仕様変更のご案内

Klippon Connect スクリュークランプ式 端子台

ネジ式端子台 AKZ 4 KRG の IECEx(ATEX)マーキング表示

削除に関するお知らせ

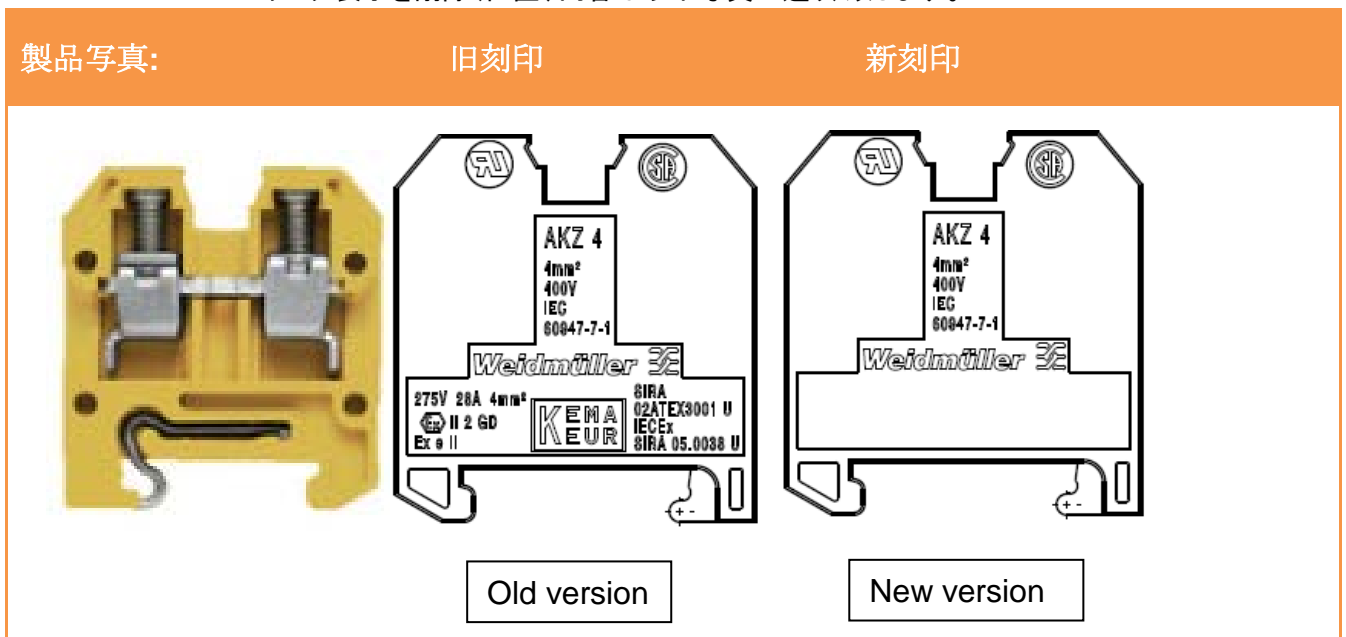
この度、ネジ式端子台 AKZ 4 KRG の IECEx(ATEX)マーキング表示を削除させていただく事となりました。理由としましては通知機関である SIRA の ATEX 認証内で、この製品の ATEX 認証を延長しないことになったためです。この変更による該当製品の品番、型式等の変更はございませんが、IECEx(ATEX)表示の無い製品に関しましては今後 IECEx/ATEX 製品でのご使用はできませんのでご注意ください。

IECEx マーキング表示を削除(位置、内容は以下写真の通り)致します。

代替品は AKZ 4 WEMID で既に IECEx(ATEX)の認証取得済みです。

代替品との相違点は、ハウジング材料 KRG(熱硬化性樹脂)と PA66(ポリアミド 66)の違いです。
